Modulo per la presentazione delle osservazioni per i piani/programmi/progetti sottoposti a procedimenti di valutazione ambientale di competenza statale

ID: Codice procedura13034

“Progetto di un nuovo parco eolico, denominato "Energia Sorano", costituito da n.8 aerogeneratori, ciascuno di potenza nominale pari a 6,2 MW, per una potenza complessiva di 43,4 MW da realizzarsi nel comune di Sorano (GR) e relative opere di connessione”

TESTO DELLE OSSERVAZIONI

ALLEGATO 3

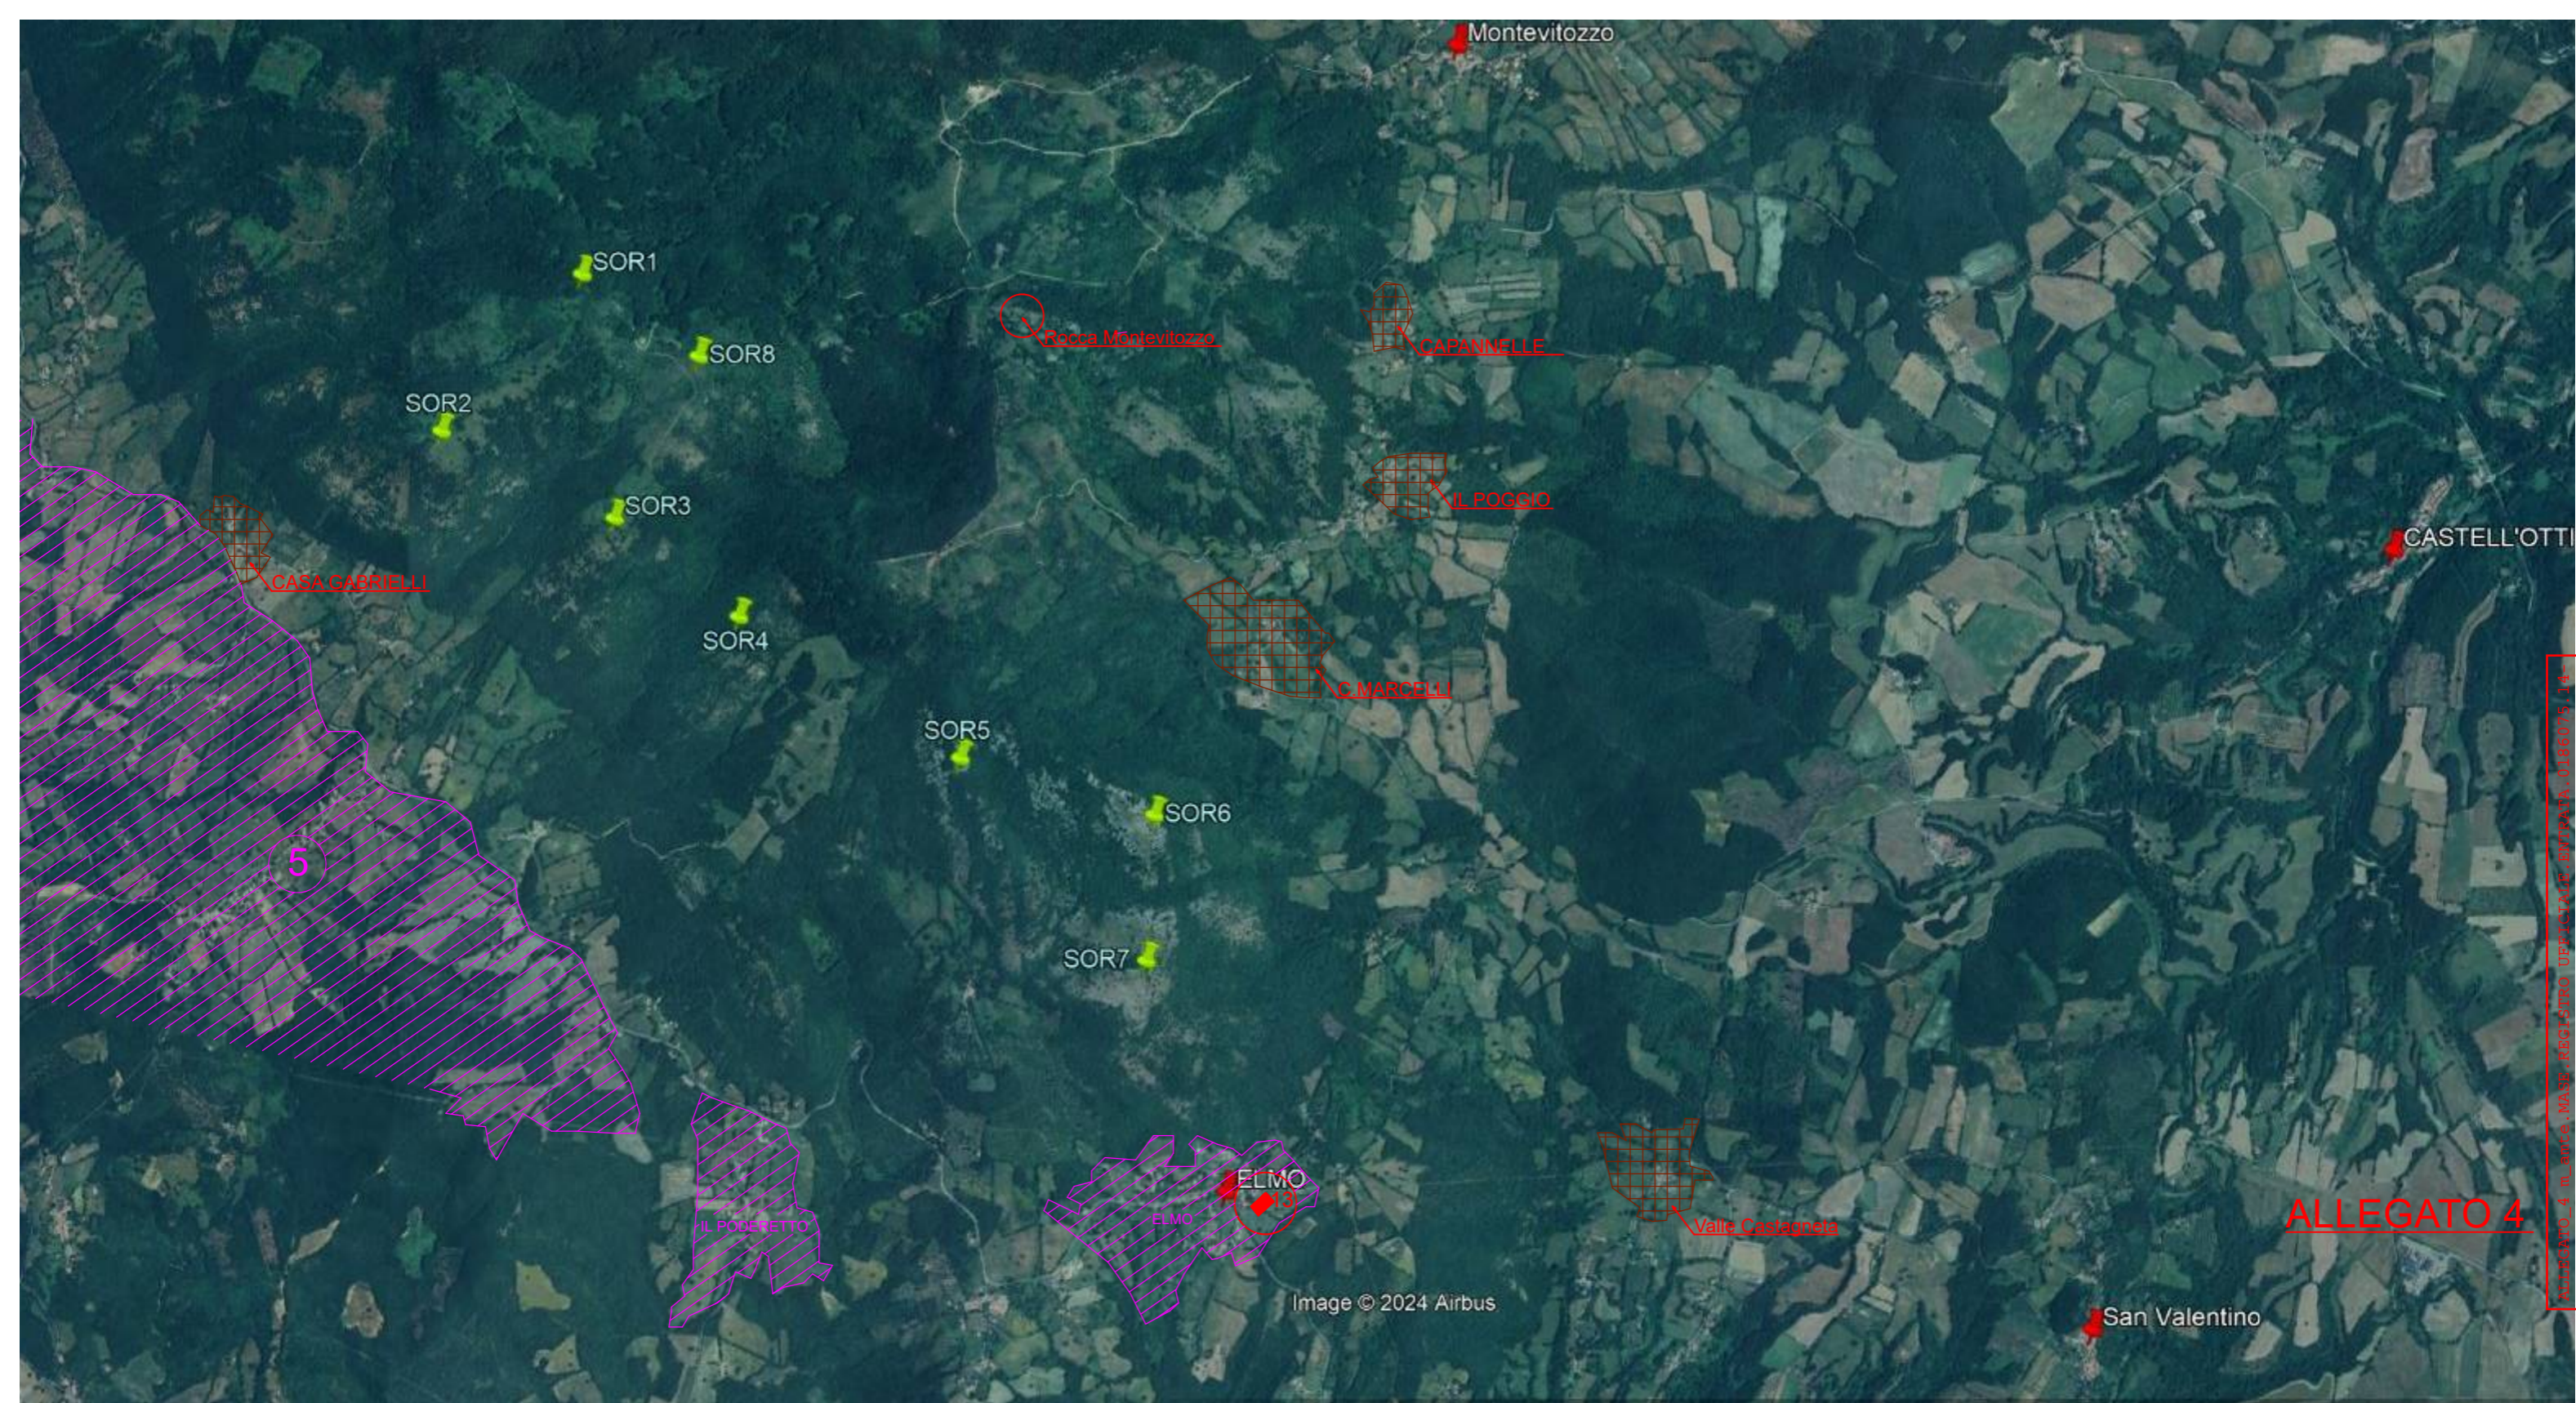
Eolico SORANO	Pertinenza Paesagg.del Centro Storico e del nucleo rurale compresi edifici di valore archit.paesaggistico e/o storico-culturale (Distanze in mt.)						
	CASA GABRIELLI	CASALE MARCELLI	IL POGGIO	CAPANNELLE	VALLE CASTAGNETA	Compl. Parrocc. San Giovanni Battista Decollato 13	ROCCA DI MONTEVITOZZO
SOR.1	1.400	2.500	////	2.900	////	////	1.650
SOR.2	700	2.800	////	////	////	////	2.200
SOR.3	1.200	2.100	2.700	2.800	////	////	1.700
SOR.4	1.700	1.600	2.300	2.600	////	2.800	1.600
SOR.5	2.600	1.000	1.800	2.300	2.700	1.900	1.700
SOR.6	////	900	1.500	2.000	2.000	1.400	1.900
SOR.7	////	1.400	2.000	2.600	1.800	900	2.400
SOR.8	1.700	2.000	2.500	2.500	////	////	1.200

Eolico SORANO	Ambiti Territoriali con Specifiche limitazioni (Distanze in mt.)		
	⑤	IL PODERETTO	ELMO
SOR.1 📍	1.600	2.950	////
SOR.2 📍	800	2.600	////
SOR.3 📍	1.200	2.000	2.900
SOR.4 📍	1.300	1.800	2.400
SOR.5 📍	1.600	1.400	1.500
SOR.6 📍	2.100	1.700	1.100
SOR.7 📍	1.900	1.400	600
SOR.8 📍	1.800	2.600	////
